**REPONSE A L'AVIS DE LA MRAE DU 9 FEVRIER 2021 CONCERNANT LE
PROJET DE CREATION D'UNE CENTRALE PHOTOVOLTAÏQUE AU SOL,
SUR LA COMMUNE DE PIEVE
(AVIS MRAE n°2020-PC09)**

Mars 2021

Conformément aux V et VI de l'article L. 122-1 du code de l'environnement, le présent document constitue une réponse à l'avis formulé par l'autorité environnementale sur le projet de création d'une centrale photovoltaïque au sol sur le territoire de la commune de PIEVE (Haute-Corse) le 9 février 2021.

Figure 1 : Ruissellement de l'eau de pluie sur les modules

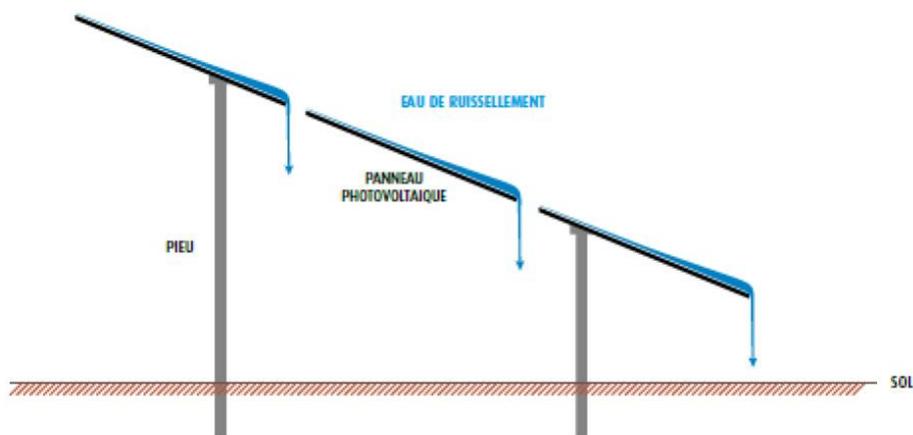
La MRAe recommande que l'étude d'impact soit complétée afin de préciser les modalités d'entretien du site et de nettoyage des panneaux et l'éventuel usage de produits d'entretien.

L'entretien courant de la centrale photovoltaïque est décrit au § 2.7.2 du dossier d'étude d'impact. Pour rappel, il consiste essentiellement dans des actions de maintenance préventive et dans l'entretien du couvert végétal. L'entretien courant ne prévoit donc pas de nettoyage des panneaux donc pas d'utilisation de produits d'entretien.

Les modules photovoltaïques seront régulièrement lessivés par les précipitations. Les eaux de pluie ruisselant à leur surface emporteront avec elles les excès de poussières accumulées.

Dans le cas où un événement exceptionnel conduirait à un encrassement des modules nécessitant une opération de nettoyage, le maître d'ouvrage s'engage à ce que celui-ci soit réalisé à l'eau uniquement et par une entreprise spécialisée.

Figure 2 : Tracé du raccordement au réseau EDF

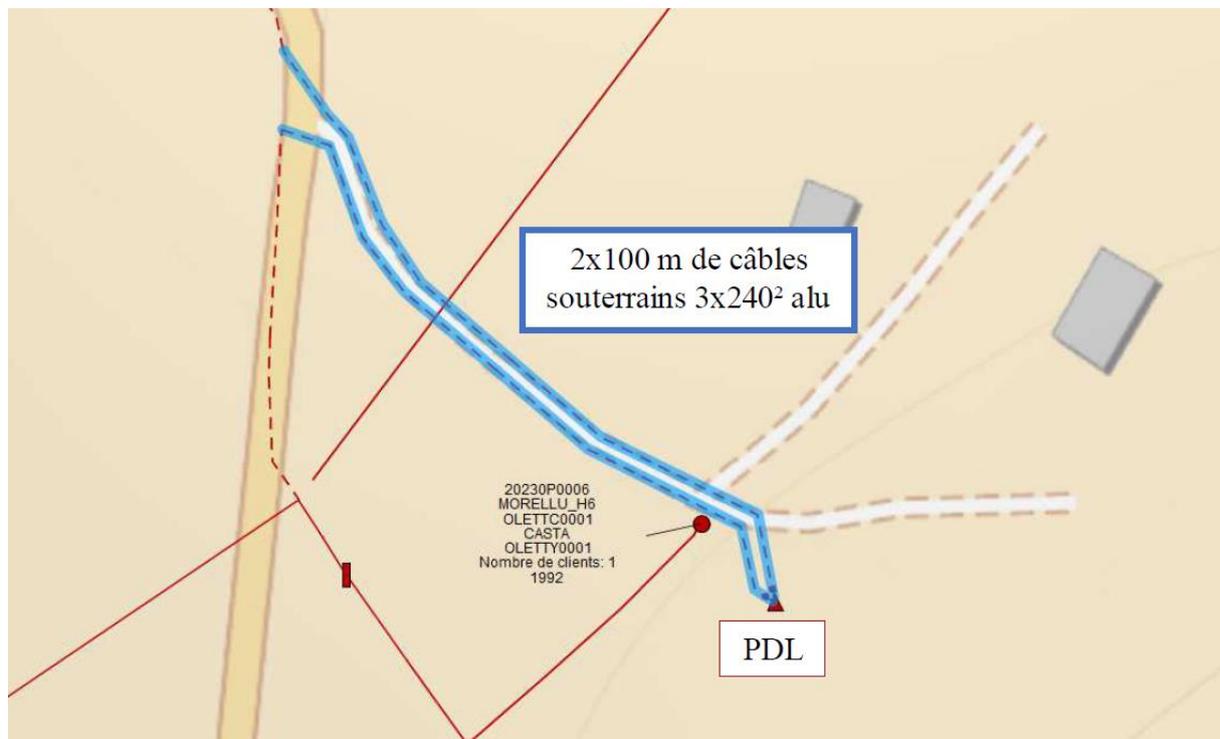
La MRAe recommande de compléter l'étude d'impact sur les modalités de raccordement du parc au réseau électrique analysant les éventuels impacts environnementaux de celui-ci.

La solution de raccordement est décrite au §2.4.8 du dossier d'étude d'impact. Le maître d'ouvrage a depuis accepté la Proposition Technique et Financière du gestionnaire de réseau (EDF) qui confirme le tracé du raccordement envisagé puisqu'elle prévoit :

« Le Poste de Livraison de l'installation sera raccordé au RPD HTA par une coupure d'artère de 2 x 100 m de câbles souterrains 3 x 240 mm² alu sur le départ Casta du poste source de Oletta. »

Ce raccordement sera souterrain et longera la piste d'accès existante jusqu'à la limite de propriété en bordure de la route départementale 62. Compte tenu du très faible linéaire à créer au regard de ce type de projet, le raccordement est un des atouts du projet. Par ailleurs l'implantation du tracé est entièrement

incluse dans la zone qui a fait l'objet d'un état initial. Aussi **aucun enjeu technique ou environnemental n'est à attendre.**

Figure 3 : Cartographie des enjeux chiroptères et potentialités de gîtes

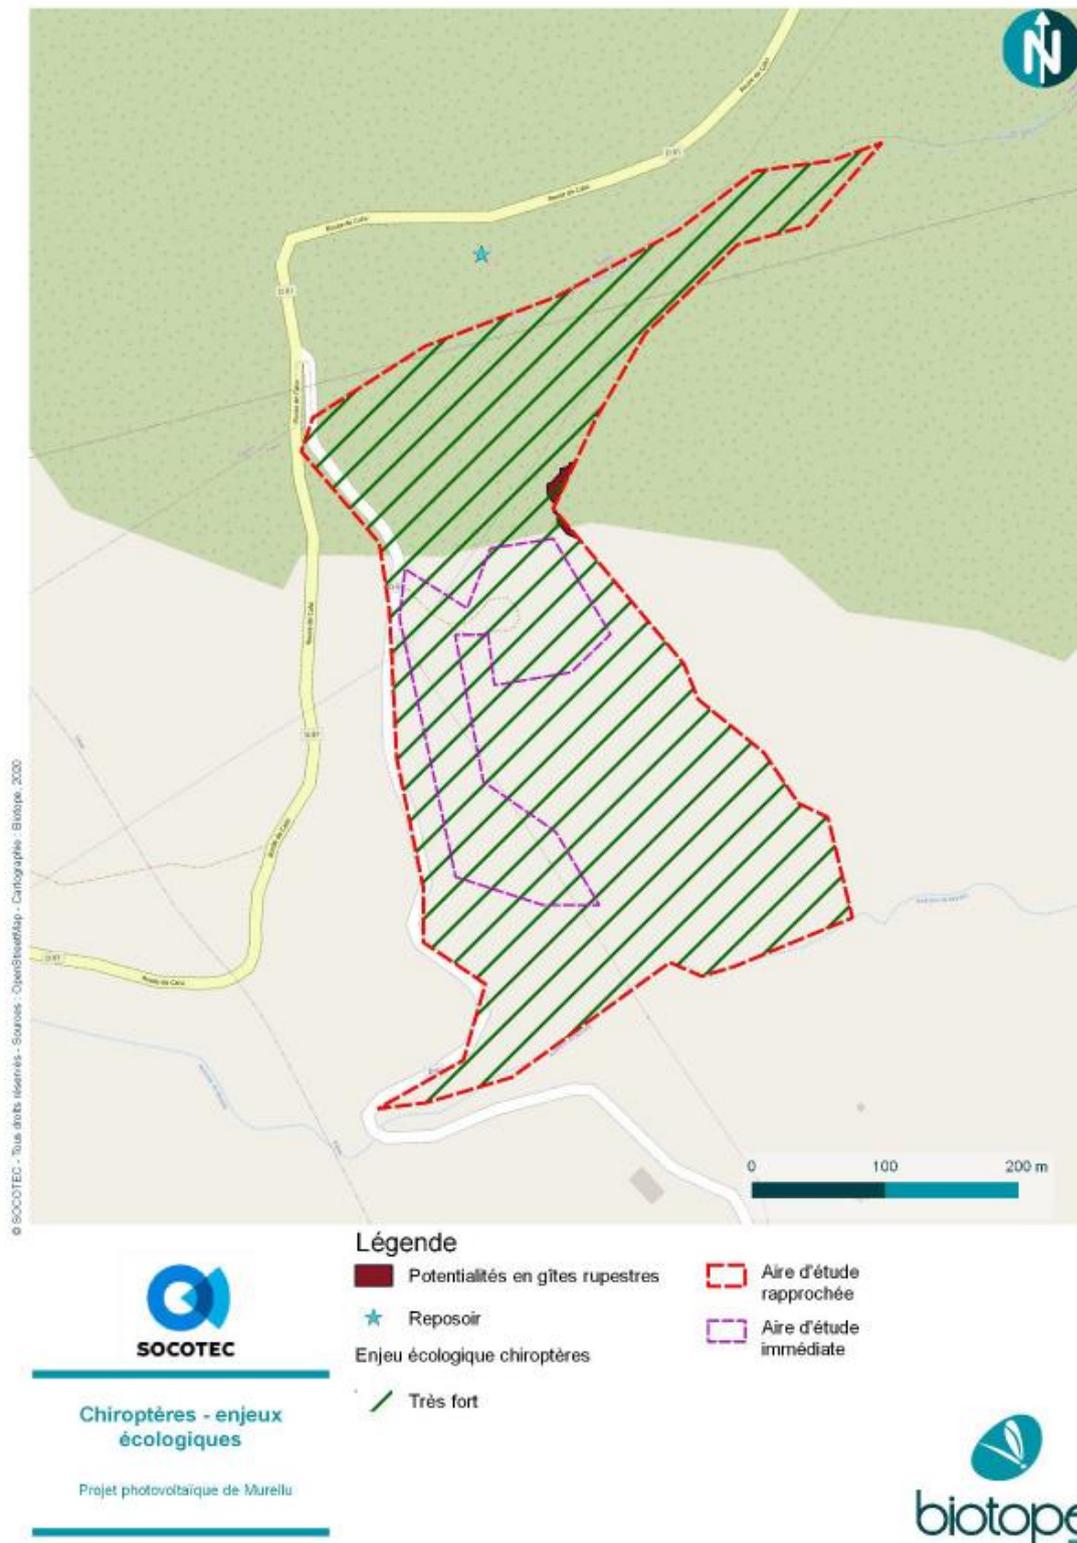
- *la localisation des gîtes potentiels des chiroptères (bâti et éventuels arbres anciens dans la zone de maquis haut) ;*

Comme indiqué dans le § 3.3.3 de l'étude d'impact, les potentialités en gîtes rupestres sont modérées, en particulier au niveau du mont culminant à 201 mètres d'altitude sur la frange est de l'aire d'étude rapprochée.

C'est également le cas pour les gîtes anthropiques. Une ancienne bergerie est présente dans le nord de l'aire d'étude rapprochée ; du guano a pu être observé mais aucun individu n'a pu être contacté. La configuration du gîte (très peu profond et assez exposé) laisse envisager l'utilisation de cette ancienne bergerie non pas comme d'un gîte mais comme d'un reposoir nocturne.

Aucune grotte n'est recensée dans le secteur par le BRGM (Info-Terre consulté en août 2020). Les cavités souterraines les plus proches se situent au niveau de Cima di u Buttogio à environ 2 km au nord-est.

Aucun gîte arboricole n'a été identifié ; les potentialités d'accueil des chiroptères dans les gîtes arboricoles sont négligeables en l'absence d'arbres suffisamment grands sur l'aire d'étude rapprochée.

Il n'y a donc aucune potentialité de gîte dans le périmètre immédiat, zone d'implantation des modules.

Figure 4 : Périmètre d'analyse des perceptions visuelles proches (2km)

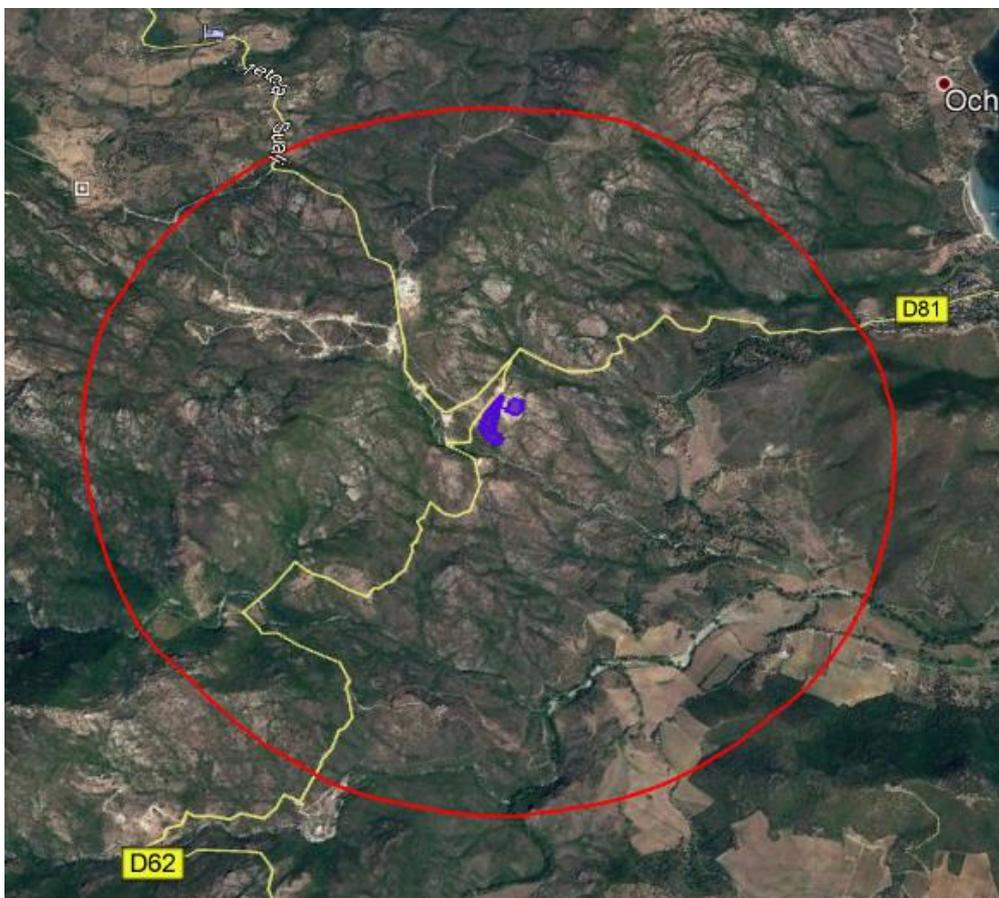
La MRAe recommande de compléter l'étude d'insertion paysagère par des photomontages en vue lointaine en justifiant les cônes de vues (lieux de vie, lieux de passage comme la RD62) afin de démontrer l'affirmation de l'absence de covisibilité.

Pour étayer l'analyse des perceptions visuelles décrite dans l'étude d'impact, le porteur de projet a d'abord étudié celles-ci dans un rayon de 2 km.
